茨城県原子力安全対策委員会
東海第二発電所
安全性検討ワーキングチーム(第25回)
ご説明資料

委員からの指摘事項等を踏まえた論点及び 県民意見を踏まえた論点への説明

2023年10月4日

日本原子力発電株式会社

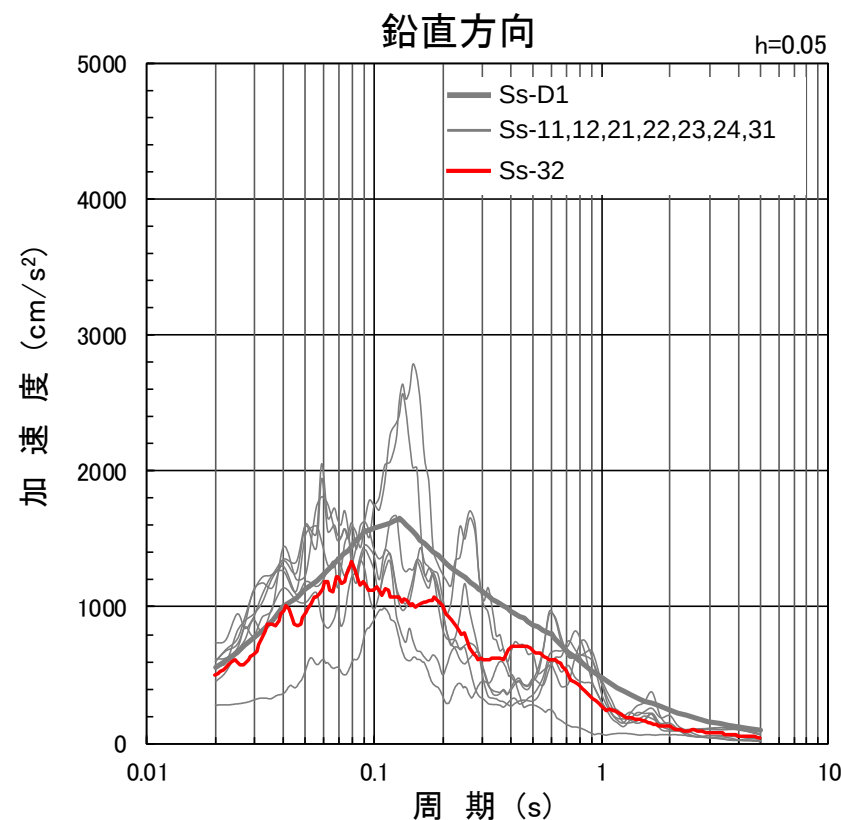
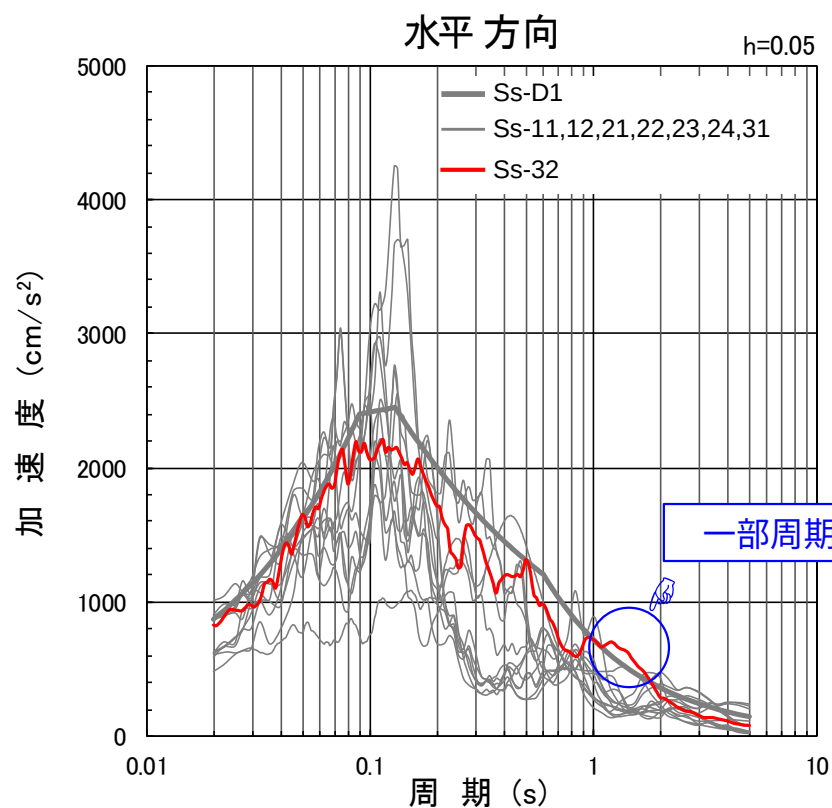
- ・ 応答スペクトルの比較において、Ss-32は許可済のSsに対して水平方向の長周期帯の一部(1秒から2秒)で超えるため、当該位置に固有周期を有する施設等について、影響確認を行った。
- ・ その結果、常設代替高圧電源装置について、地震による機能維持のために実施した加振試験結果に影響があることを確認したため、Ss-32を考慮した加振波を用いて加振試験を行い、**機能維持に問題ないことを確認した。**
- ・ その他の施設等については、許可済のSsでの評価結果に包絡されるか、または評価結果に包絡されなくても**耐震裕度内に収まるものと想定している。**

■ Ss-32に対する施設等の耐震性の詳細評価を実施中であるが、施設等への影響確認を行った結果、**機能維持への影響はないものと考えている。**

参考図 原子炉建屋オペフロ面の床応答スペクトル比較図(EW方向)

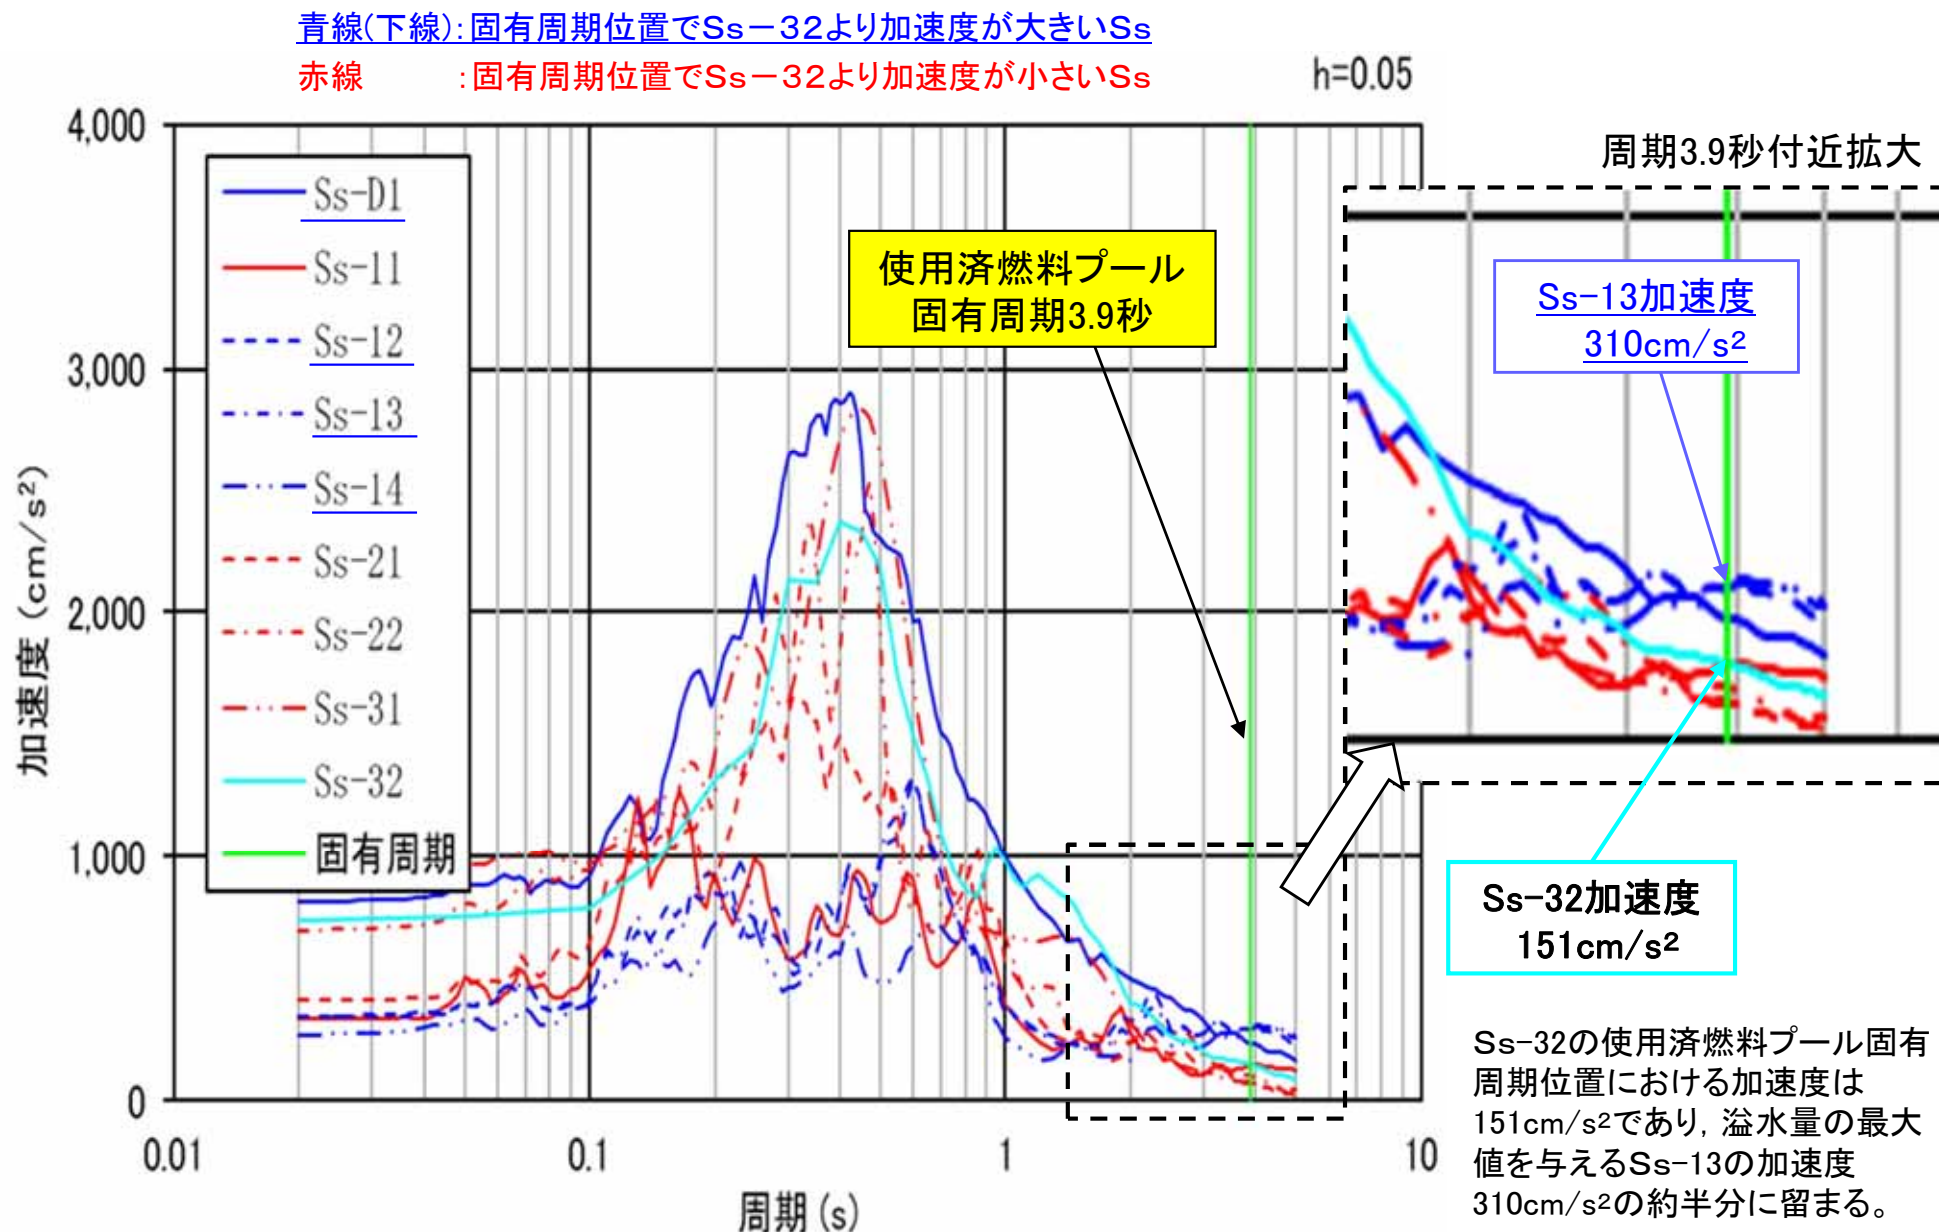
- ・ 現行の基準地震動Ssによる溢水量及び使用済燃料プールが有する固有周期における加速度値を表に整理した。
- ・ 表より、スロッシングの溢水量が多いSs-12, 13及び14は固有周期位置における加速度が大きい結果を示しており、スロッシングの溢水量は固有周期位置の加速度の大きさに依存することが分かる。
- ・ 基準地震動として新たに策定したSs-32の使用済燃料プール固有周期位置における加速度は151cm/s²であり、**溢水量の最大値を与えるSs-13の加速度310cm/s²の約半分に留まるため、Ss-32のスロッシングによる溢水量は現行Ssによる溢水量を超えることはない**と考える。<参考図参照>
